RAPPORT D'ENQUÊTE PUBLIQUE

**DEMANDE DE DÉCLARATION D'UTILITÉ PUBLIQUE DU
PROJET DE RÉALISATION D'UNE LIGNE DE TRAMWAY « T6 »
DEBOURG – MERMOZ – HÔPITAUX EST SUR LE TERRITOIRE
DE LYON, BRON ET VÉNISSIEUX VALANT MISE EN
COMPATIBILITÉ DU PLAN LOCAL D'URBANISME**

SYTRAL

ENQUETE PUBLIQUE DU 20/06/2016 AU 22/07/2016

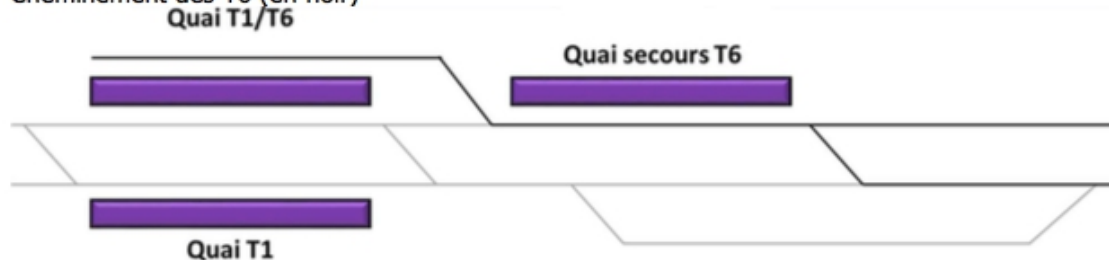
La proposition de PROTRALY pour ce terminus n'est pas possible en raison du passage de la plateforme de latéral sud en latéral nord et de la présence du carrefour Debourg - Jean Jaurès. Cela nécessiterait de déplacer le terminus ce qui ne paraît pas pertinent.

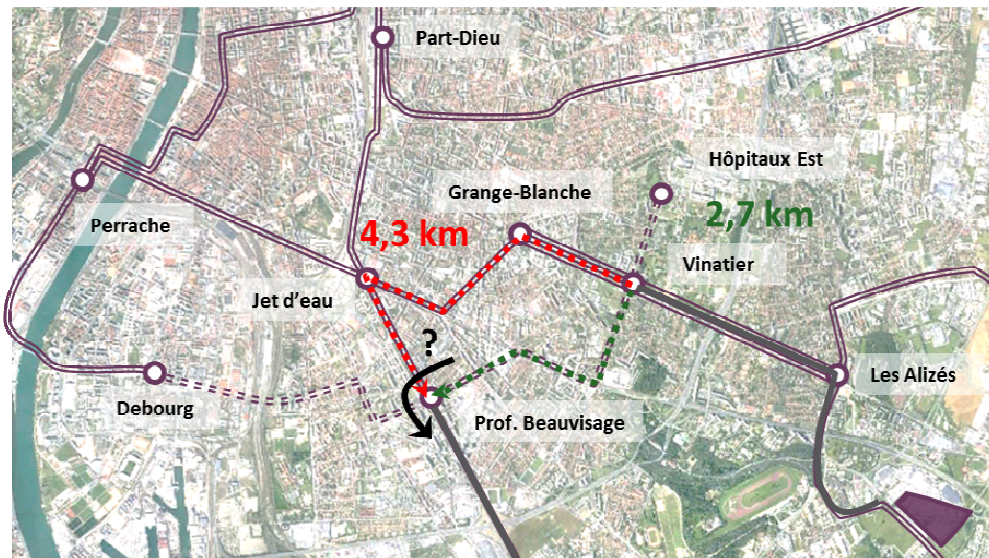
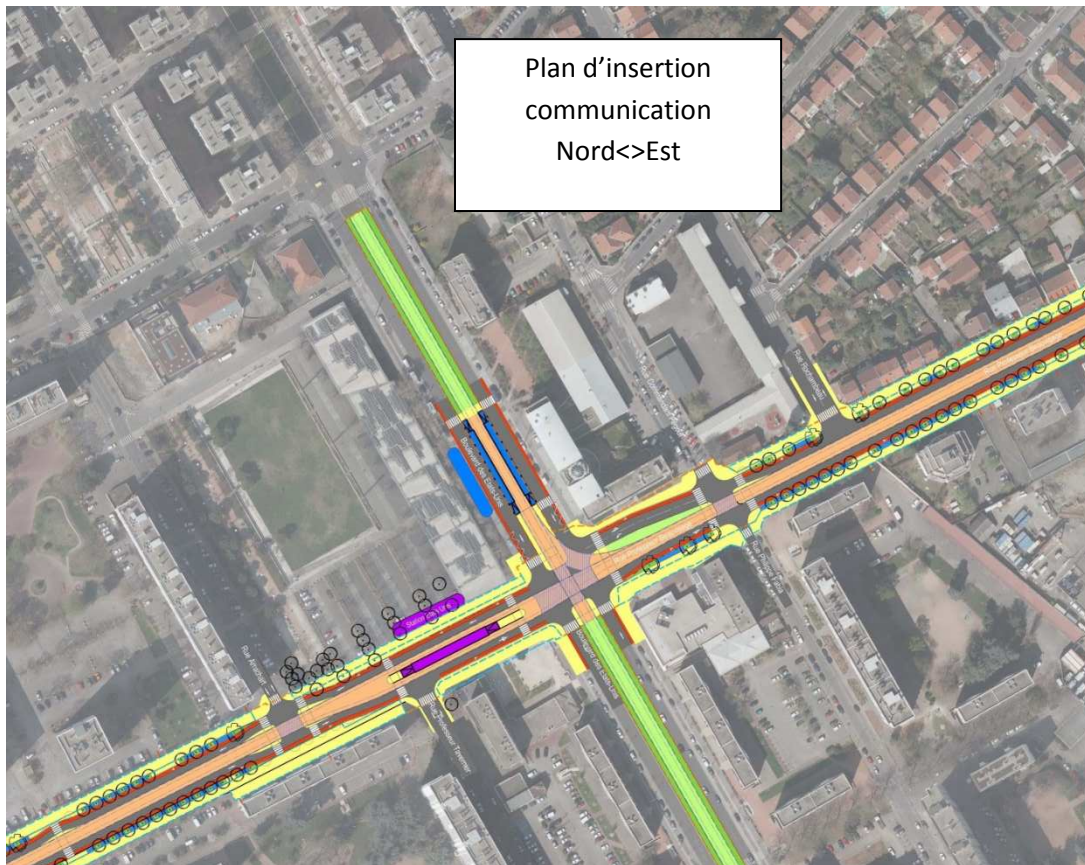
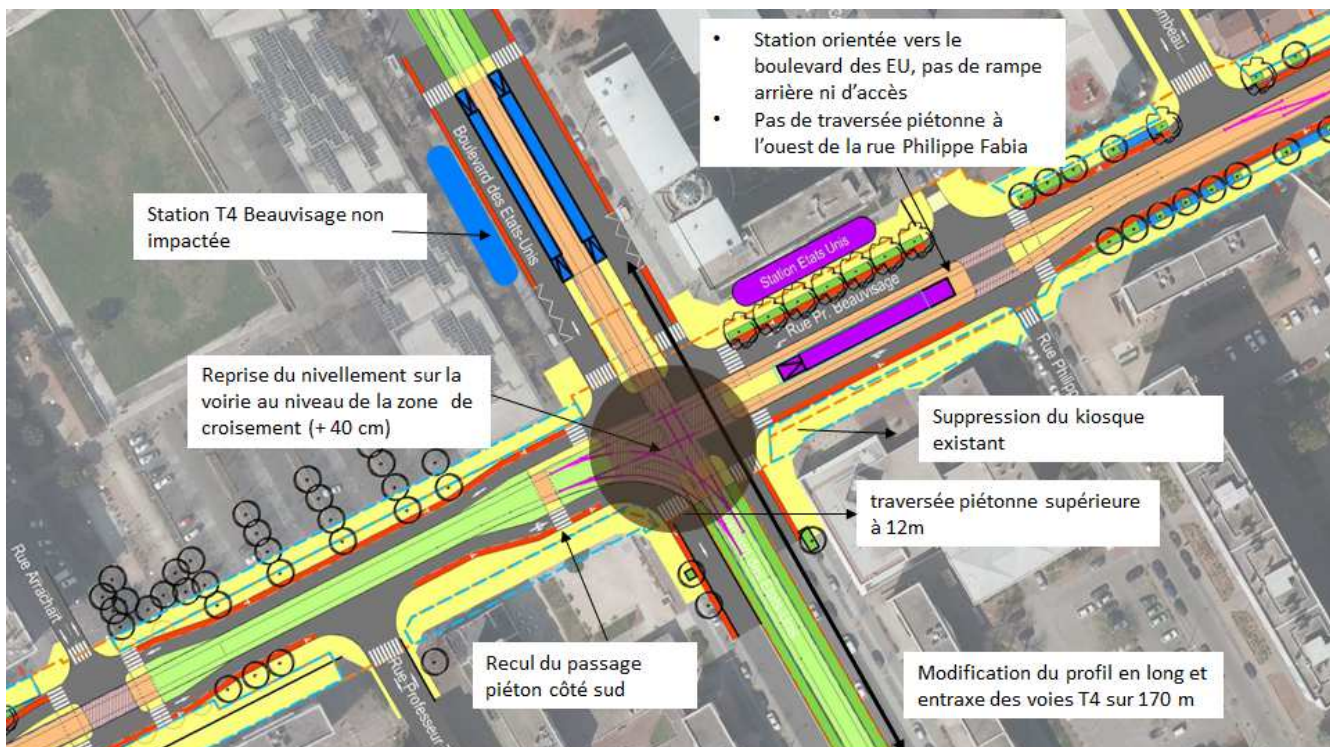
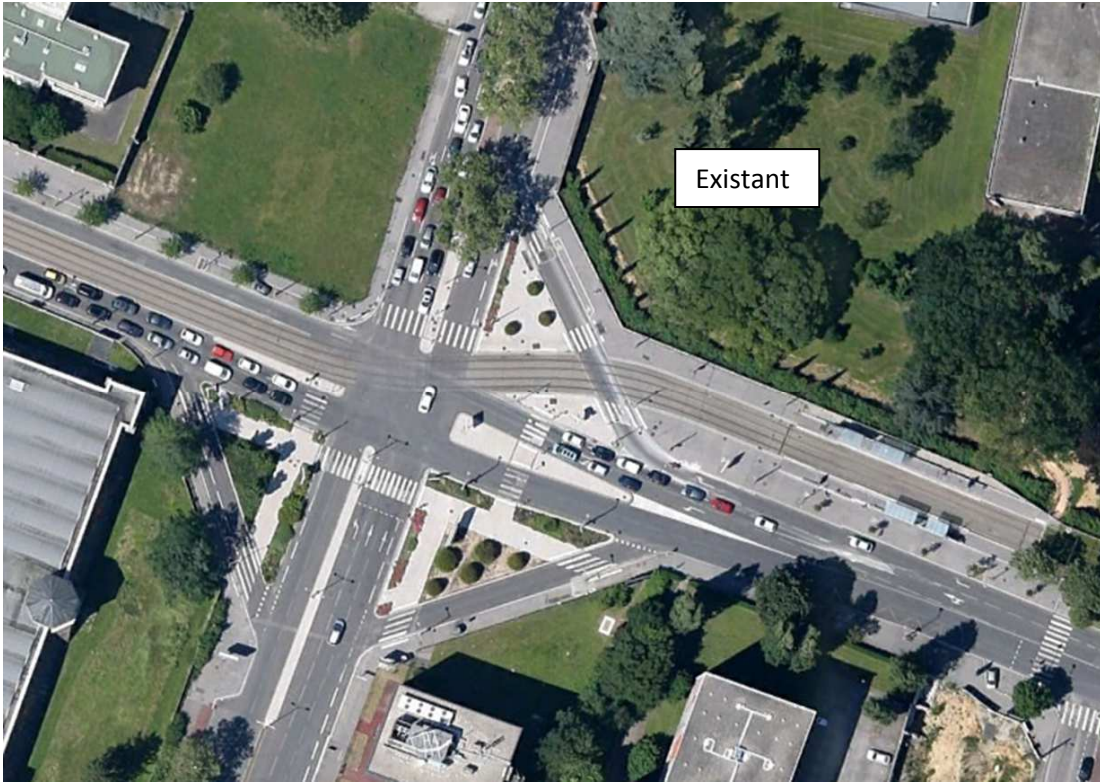
- Deux observations regrettent qu'un raccordement ne soit pas envisagé aux jonctions avec les lignes T4 et T2 / T5.

La pièce 2 du dossier d'enquête préalable à la déclaration d'utilité publique présente en ses paragraphes 3.1.4.3 et 3.1.7 les travaux et le plan de voies retenus aux croisements avec T4 et T2-T5. Les compléments ci-dessous présentent de façon synthétique les éléments d'études qui ont permis d'aboutir au plan de voie aujourd'hui retenu.

Les liaisons T4 – T6 du nord vers/depuis l'est ou l'ouest ne présentent pas d'intérêt commercial car ces liaisons sont assurées par d'autres lignes du réseau lourd de TC.

Elles ne présentent pas d'intérêt non plus en termes d'exploitation si la liaison T2 – T6 Est<>Sud est réalisée. En effet, même s'il existe une communication simple de T2 est vers T4 sud à jets d'eau, la liaison avec T2 est plus intéressante pour les injections-retraits des rames de T1 et T6 depuis le dépôt de Saint Priest : le parcours Vinatier – Jets d'eau – Beauvisage fait 4.3 km contre 2.7 km pour le parcours Vinatier – Beauvisage.

Par ailleurs, **le coût de réalisation d'une communication dans ces directions avait été estimé à 2,4 M€ HT** et nécessite le déplacement plus au nord de la station T4-Beauvisage-CISL (dégradation de la correspondance et reprise plus importante de l'infrastructure T4).

Ces raccordements n'ont donc pas été retenus.

Compte tenu de ces éléments il a été décidé de réaliser un croisement simple au niveau de T4-T6.

1. Terminus à Debourg

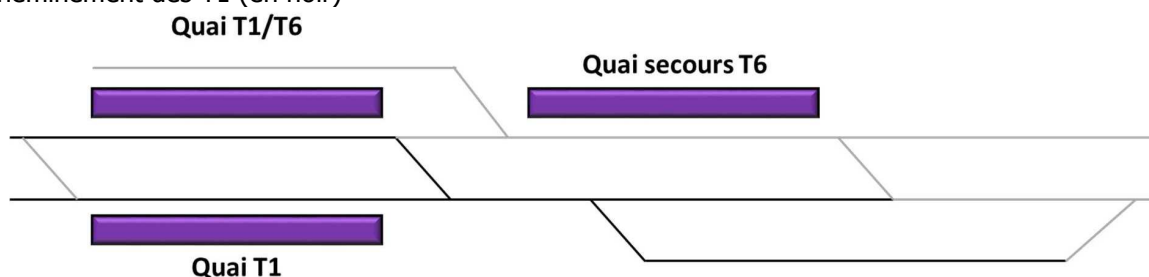
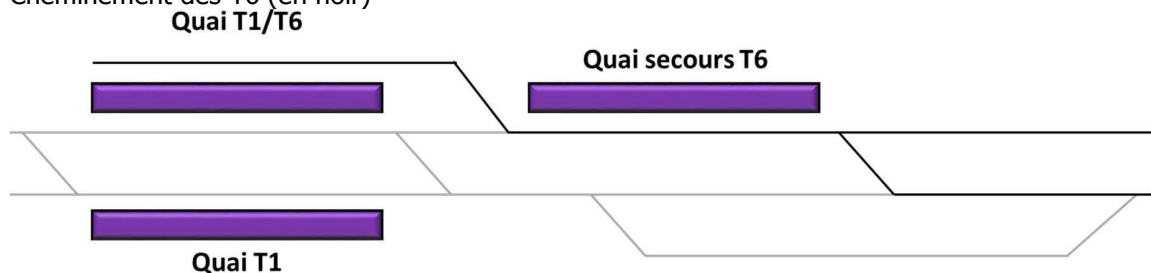
- Une observation réclame une autre solution de retournement pour le terminus à Debourg et le terminus partiel à Mermoz-Pinel par la création d'une voie de retournement centrale en arrière gare. Il lui semble en effet que la solution proposée par le SYTRAL n'est pas satisfaisante et induit des complications dues au cisaillement des voies. (DGDU 1 DUP obs.2).

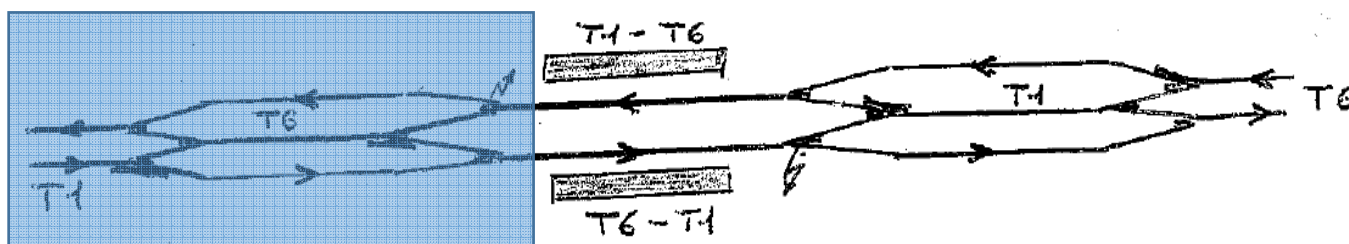
Par ailleurs, en ce qui concerne la proposition faite par PROTRALY pour ce terminus, et représentée ci-dessous, il faut souligner qu'il n'est pas possible d'insérer la partie d'infrastructure comprise dans le rectangle bleu ci-dessus immédiatement à l'ouest du terminus de T1 de par le passage, à cet endroit, de la plateforme de latéral sud en latéral nord et la présence du carrefour Debourg-Jean Jaurès.

Dès lors, il faudrait remonter en amont du carrefour précité pour insérer ce terminus, ce qui, outre la reprise d'un linéaire conséquent d'aménagements récents :

- dégraderait la capacité du carrefour (des lucarnes tramway sont à insérer pour T1 et pour T6) sans fort apport commercial ;
- induirait la réalisation d'une voie de tramway supplémentaire sur l'avenue Debourg. Cette insertion devrait s'accompagner de la suppression d'un des sens de circulation automobile ou de la file de stationnements avec réduction des trottoirs ;
- serait fortement pénalisant pour l'exploitation de T6. En effet, le retournement serait relativement éloigné du terminus avec un carrefour à franchir, ce qui induirait : une baisse de la régularité (passage du carrefour et
